NUMER DOKUMENTU	HE_PPW_IE_03_525_058_T_A_F	DATA	09.2018
TEMAT	Instalacje automatyki pokoju hotelowego	T./Z./CZ.	525
NAZWA RYSUNKU	Schemat systemu INNCOM - pokój typu T - piętro 3	NR RYSUNKU	525_58_T_A

HOTEL EUROPEJSKI

DOKUMENTACJA POWYKONAWCZA

NUMER DOKUMENTU	HE_PPW_IE_03_525_058_T_A_F	DATA	09.2018
TEMAT	Instalacje automatyki pokoju hotelowego	T./Z./CZ.	SKALA
NAZWA RYSUNKU	Schemat systemu INCOM - pokój typu T - piętro 3	NR RYSUNKU	525_58_T_A

TP-TYP 305

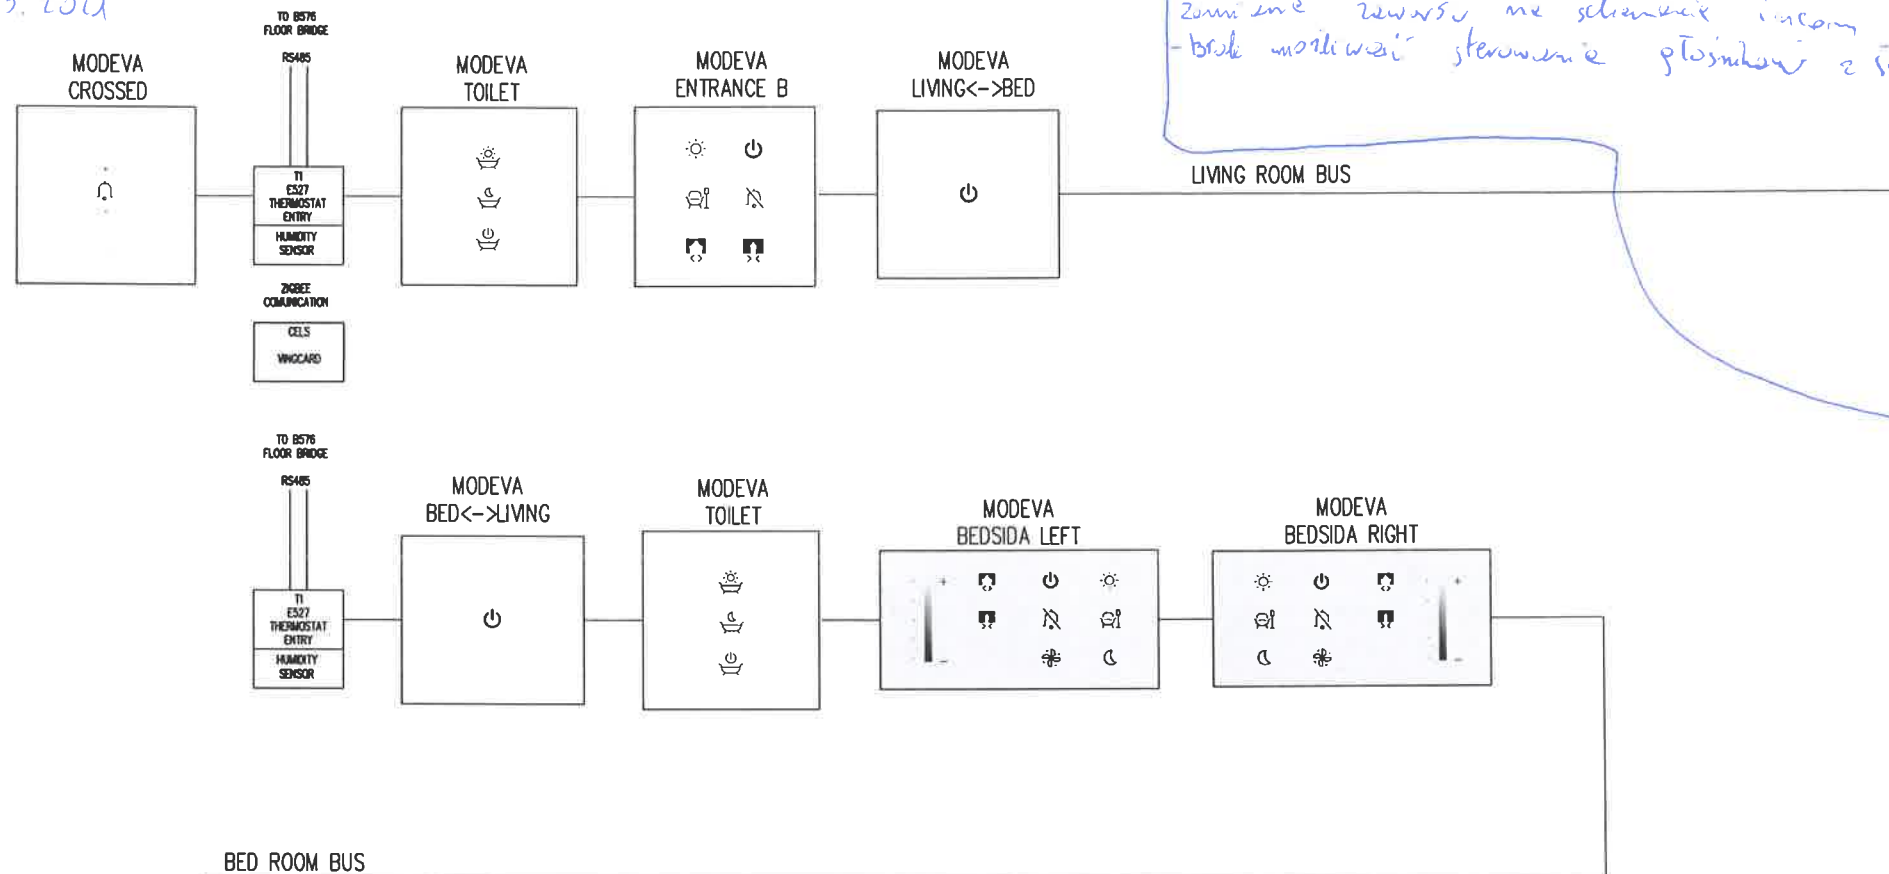
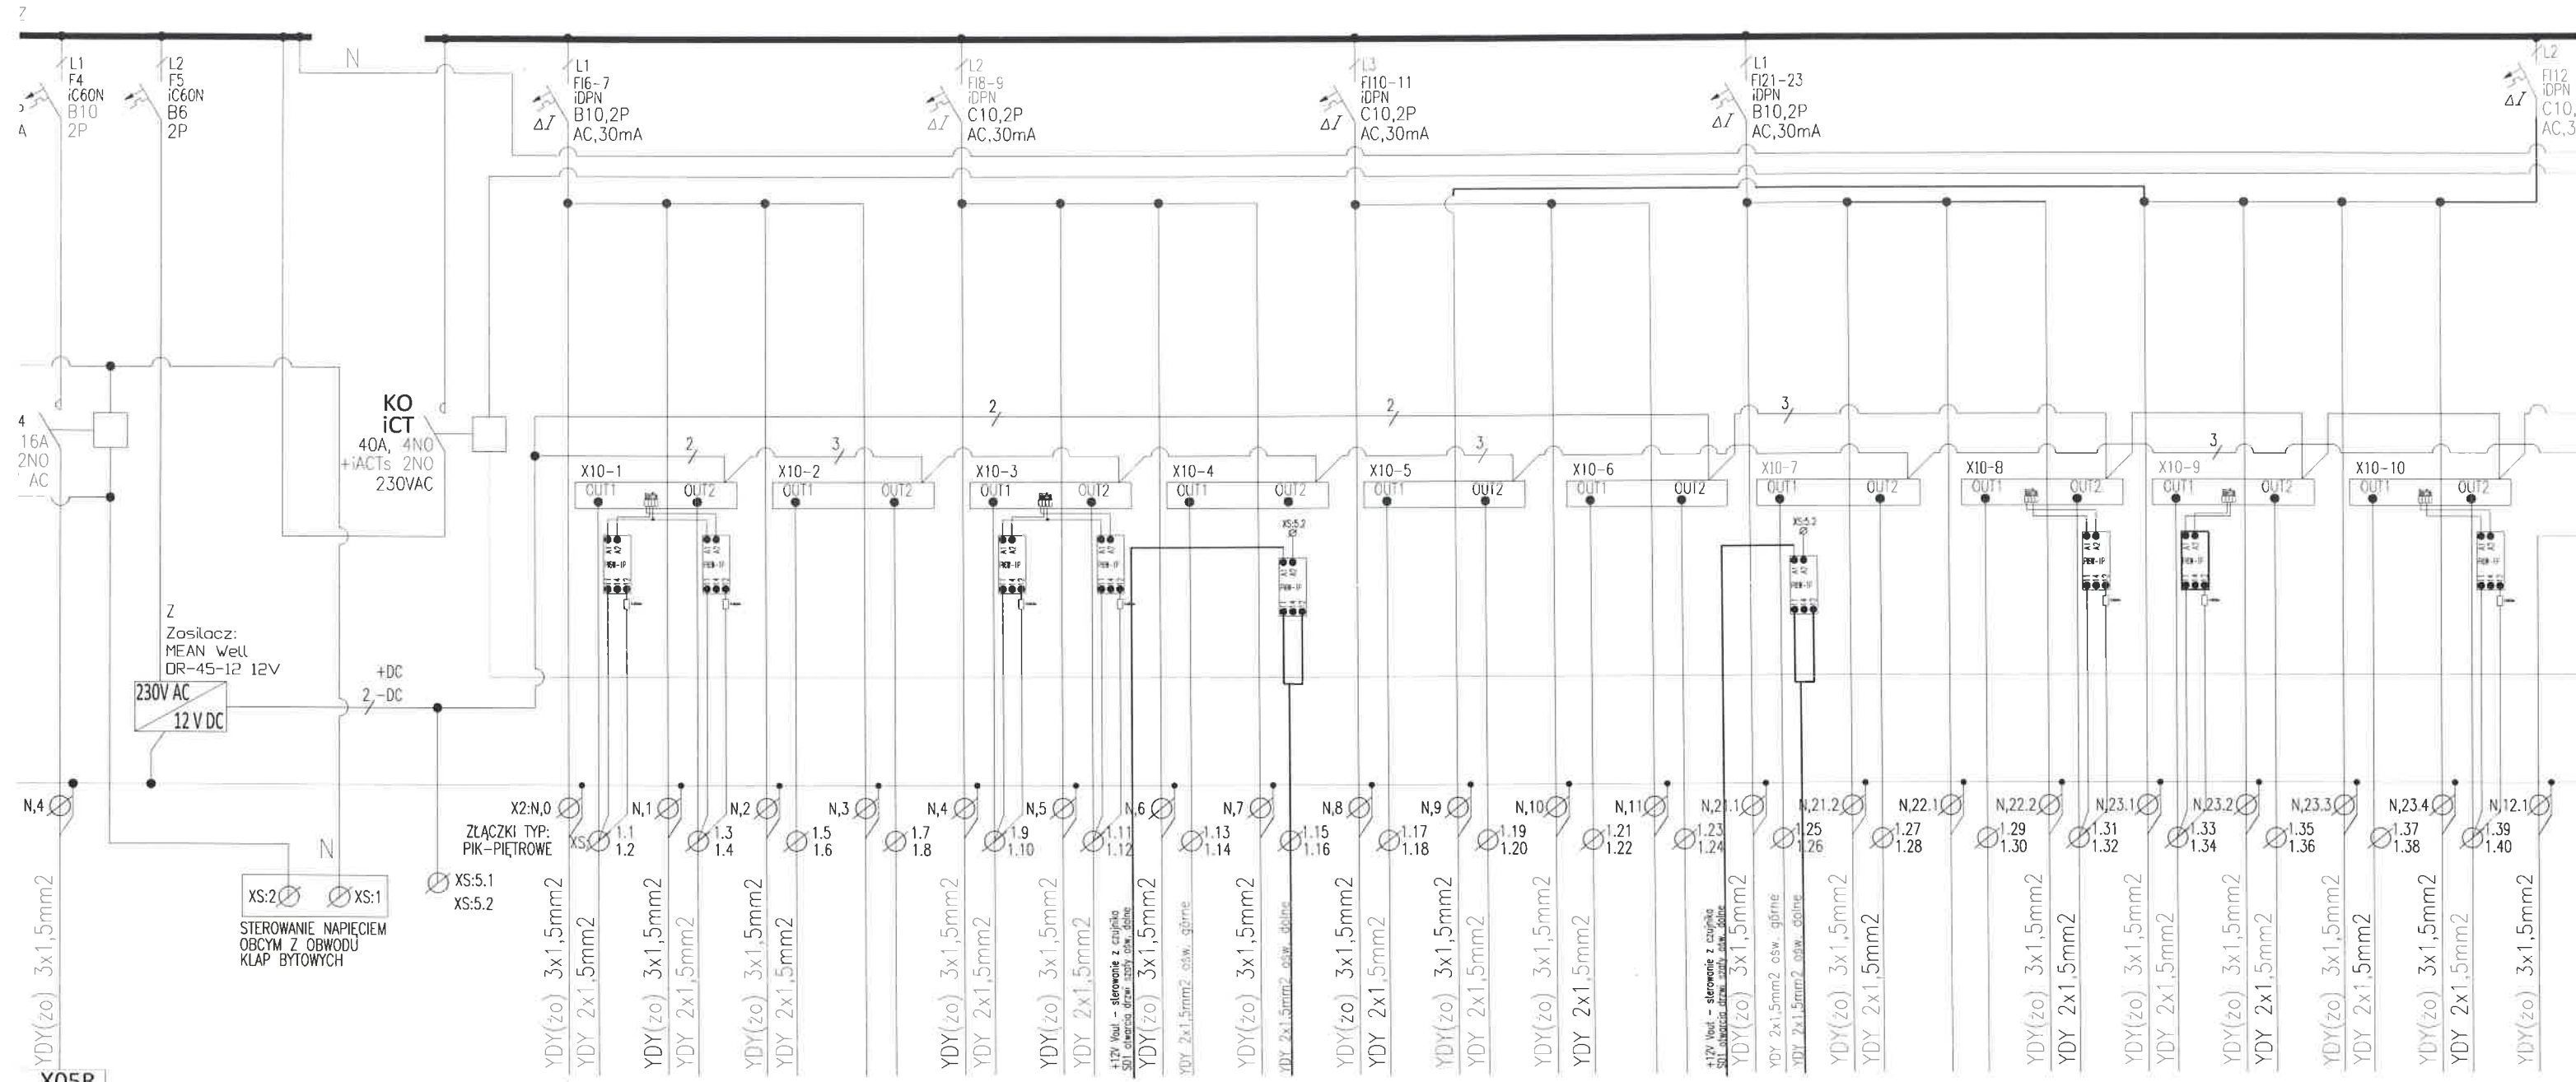
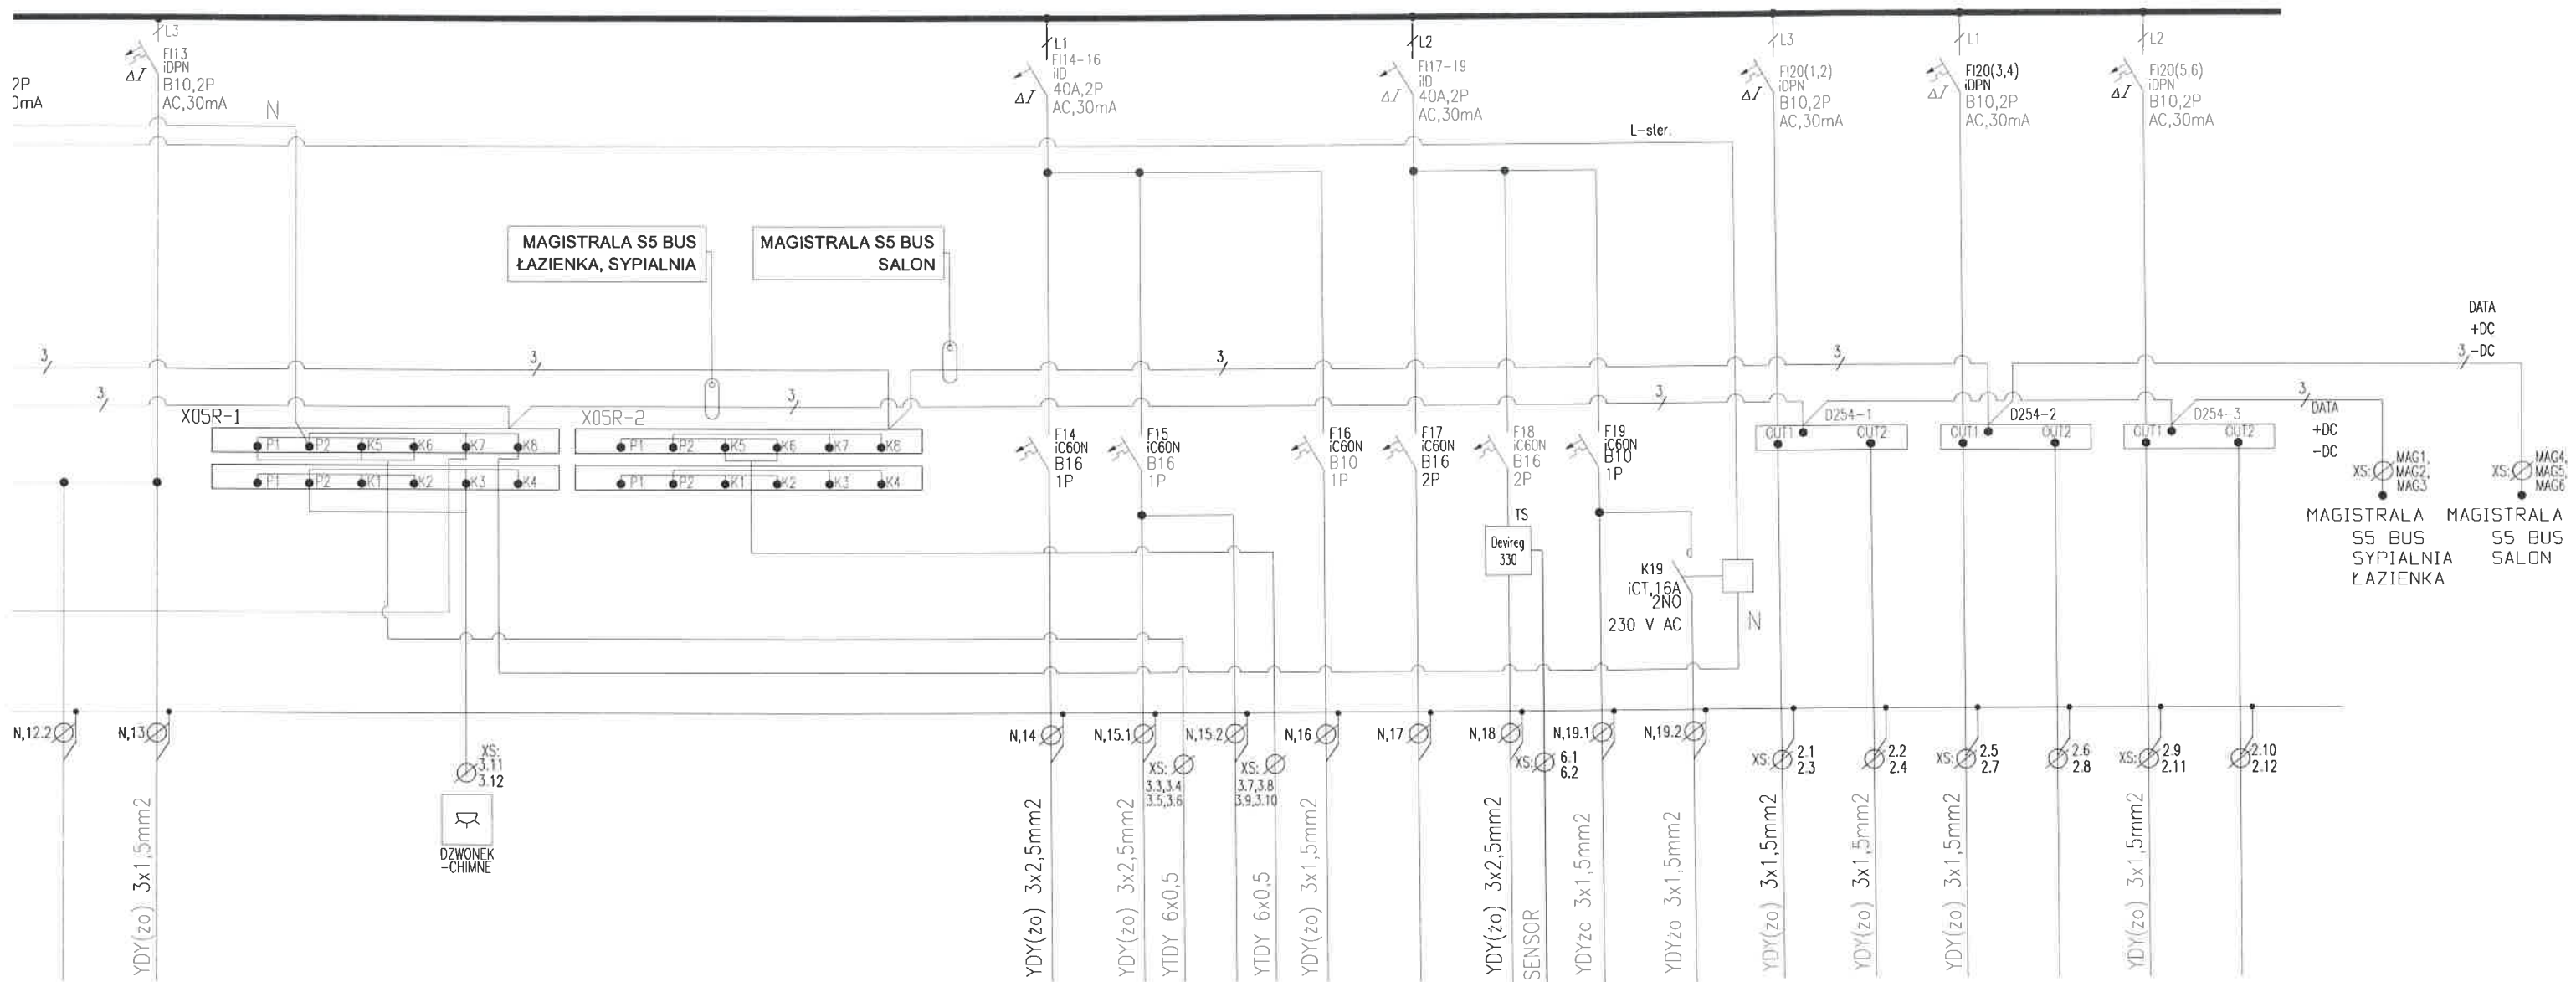
01.03.2014

X10/6 -> A02 - Rezerwa
Zmiana zaworu na schemacie innym
brak możliwości sterowanie głośnikami z ter. z.

Waga: Waga nie może być oszczędzane
- zmiana ze schematu X05R3 na X05R2
- zmiana zaworu gniazda i diode
- silnik nie zmienia biegu - nie sterownik warty
- PIR - bieżące IN:6, PIR sygnalizuje IN:7
- X10/6 IN: Prowadzący i gabinet IN:6
- PIR prowadzący nie działa
- 20.2 WC wg rysunku ze schematu - Rezerwa
- 9.1 zmiana ze schematu do - zmiana opisu na rysunku
